女川原子力発電所第2号機 工事計画審査資料	
資料番号	02-補-E-01-0100-6-2 改2
提出年月日	2023年6月2日
【凡例】 : 前回ヒアリング資料からの変更箇所

補足-100-6-2 原子炉冷却材浄化系主配管の

要目表記載変更について

東北電力株式会社

女川原子力発電所第2号機 設計及び工事計画の変更認可申請 変更前後比較表
 (原子炉冷却系統施設に係る機器の配置を明示した図面及び系統図)

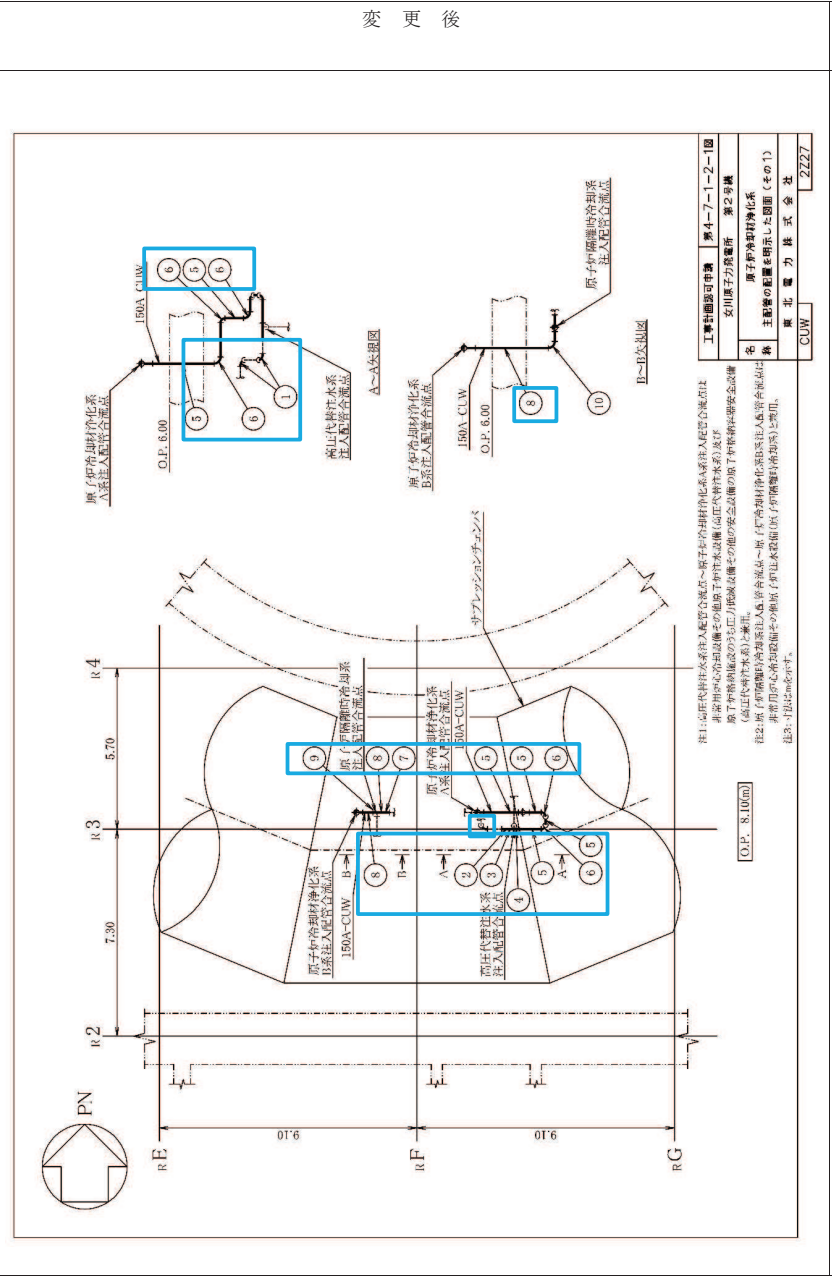
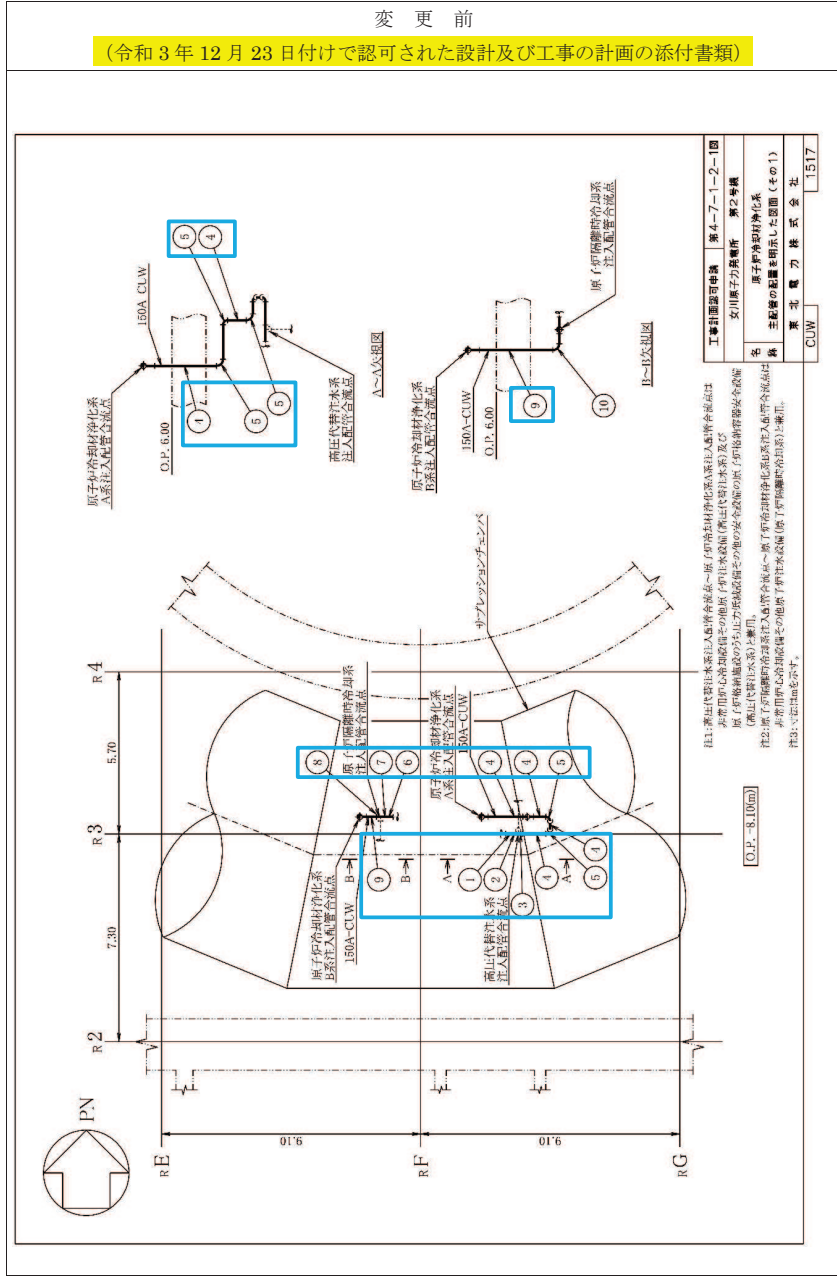
「G31-F022～高圧代替注水系注入配管合流点」のエルボは、変更前には記載されていなかったが、原子炉冷却材浄化系主配管の要目表の記載の変更に伴い要目表の変更後にエルボを新設することを記載したことにより、当該エルボを追加する必要があることから、変更後の管 No.①として。記載を追加する。

なお、「高圧代替注水系注入配管合流点～原子炉冷却材浄化系A系注入配管合流点」のエルボについては、既認可の設計及び工事の計画に添付した図面に既に記載していたことから、当該エルボの追加はない。

また、「G31-F022～高圧代替注水系注入配管合流点」のエルボを変更後の管 No.①として記載を追加したことに伴い、本図中の管 No.が変更前から1つ繰り上がる。(No.①→No.②、No.②→No.③…)

別紙3-5図 原子炉冷却材浄化系主配管の配置図(その1) (既認可)

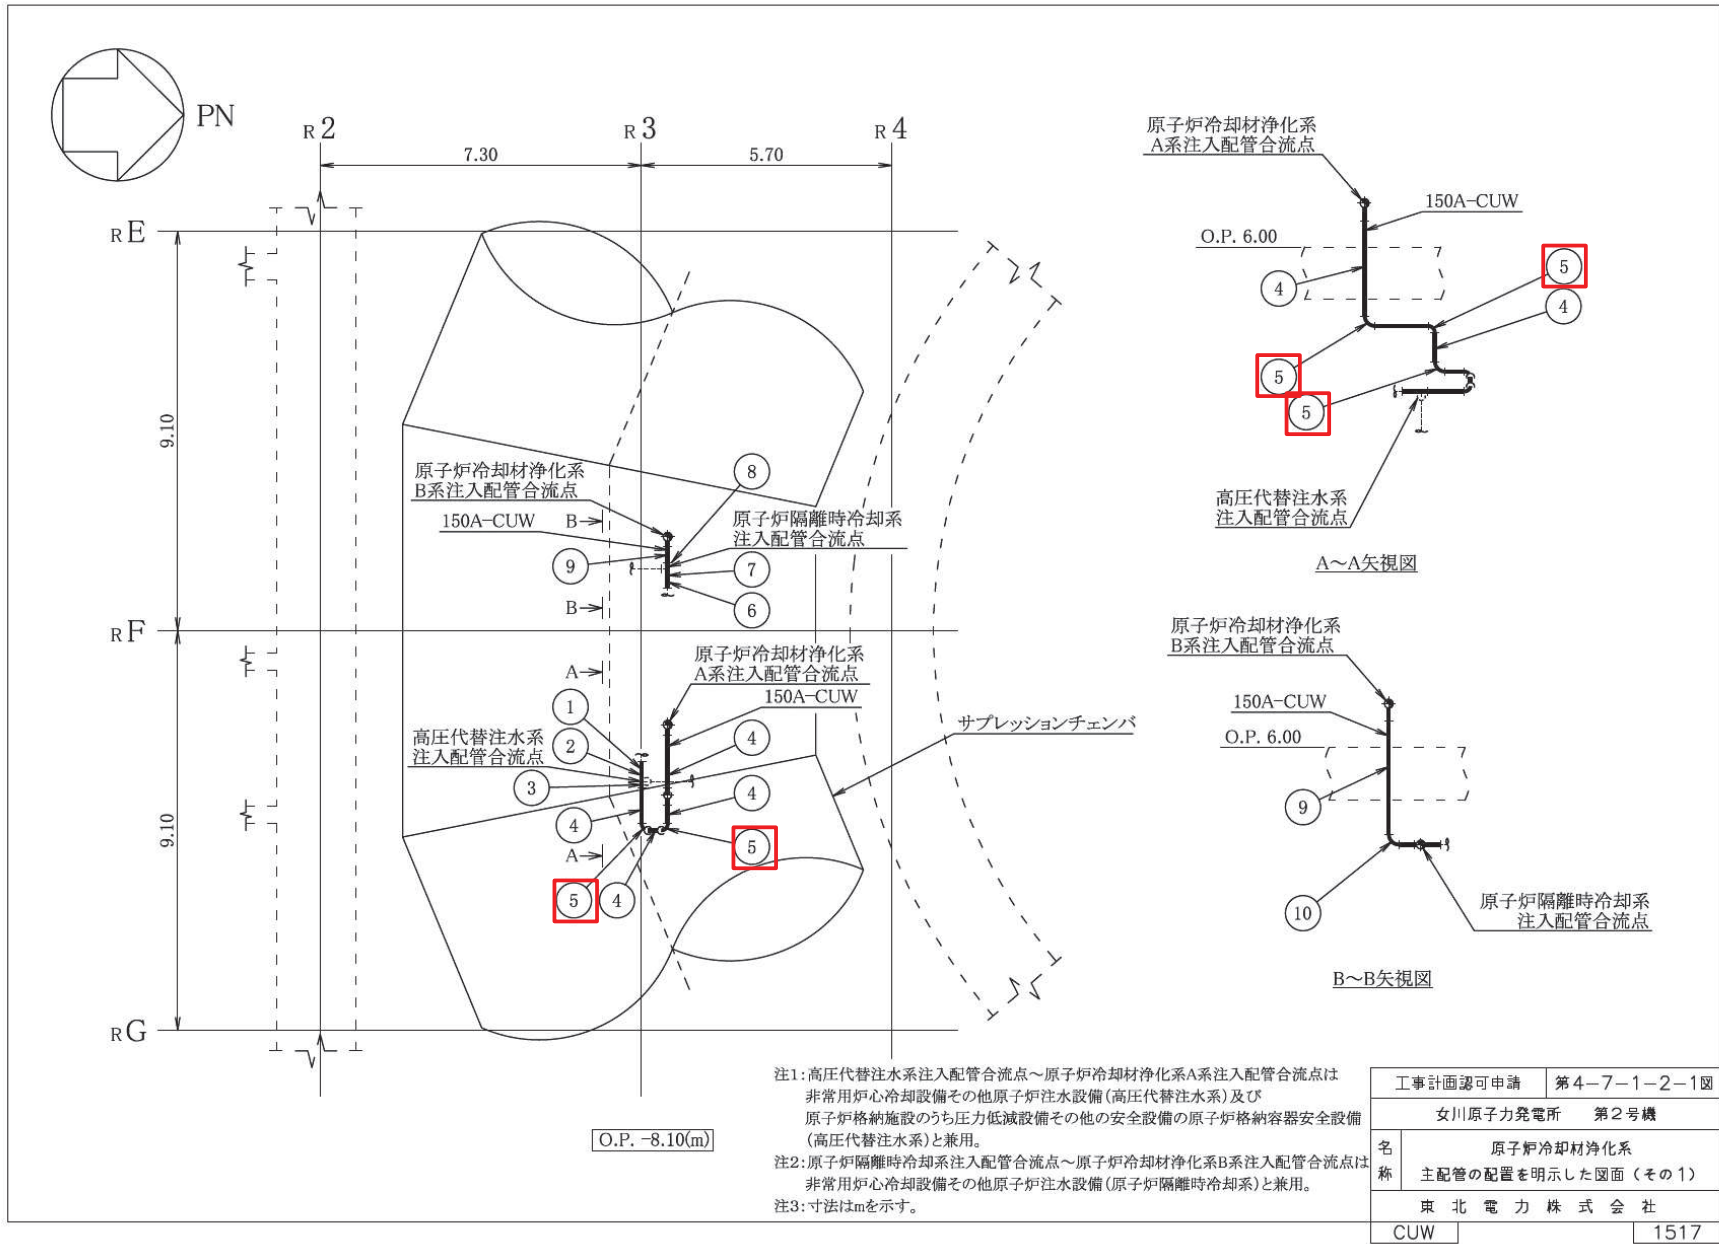
また、別紙 3-5 図、別紙 3-6 図に示すように、「高压代替注水系注入配管合流点～原子炉冷却材浄化系 A 系注入配管合流点」については、既認可の主配管の配置を明示した図面（配置図）にエルボとして既に記載していたことから、既認可時からエルボとして記載していることが確認できる。

女川原子力発電所第2号機 設計及び工事計画の変更認可申請 変更前後比較表
 (VI-3-3-3-7-1-1-1 管の基本板厚計算書 (原子炉冷却材浄化系))

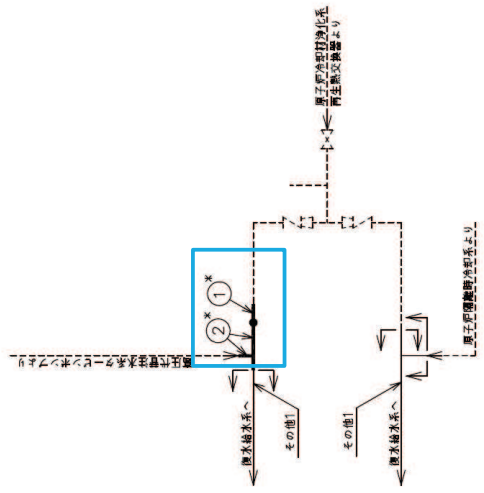
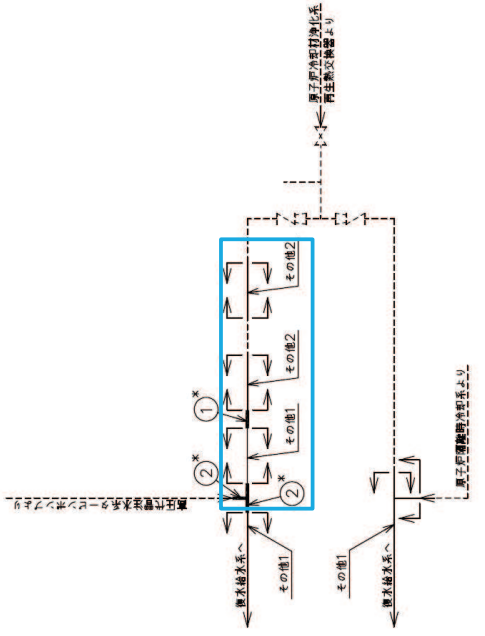
変 更 前	変 更 後	備 考
<p data-bbox="235 231 884 263">(令和3年12月23日付けで認可された設計及び工事の計画の添付書類)</p> <p data-bbox="190 718 224 949">O2 ⑥ VI-3-3-3-7-1-1-1 R1</p> <p data-bbox="268 1197 302 1316">1. 概略系統図</p>  <p data-bbox="851 454 907 646">注記*: 管継手 原子炉冷却材浄化系配管系統図</p> <p data-bbox="873 813 907 1268">本図面の板厚計算書は、平成3年6月19日付け、第4回「3号炉第1003号炉にて認可された工事計画書の添付書類 (IV-2-1-2-1-1) 管の基本板厚計算書」による。</p> <p data-bbox="548 1356 571 1380">1</p>	<p data-bbox="1030 702 1064 949">O2 変二 VI-3-3-3-7-1-1-1 R1</p> <p data-bbox="1108 1197 1142 1316">1. 概略系統図</p>  <p data-bbox="1691 454 1747 646">注記*: 管継手 原子炉冷却材浄化系配管系統図</p> <p data-bbox="1713 813 1747 1268">本図面の板厚計算書は、平成3年6月19日付け、第4回「3号炉第1003号炉にて認可された工事計画書の添付書類 (IV-2-1-2-1-1) 管の基本板厚計算書」による。</p> <p data-bbox="1400 1356 1422 1380">1</p>	<p data-bbox="1848 263 2094 534">原子炉冷却材浄化系主配管の要目表の記載の変更により、「G31-F022～高压代替注水系注入配管合流点」について、要目表の変更後にエルボを新設することを記載したことに伴い、当該エルボを評価対象として記載する。</p>
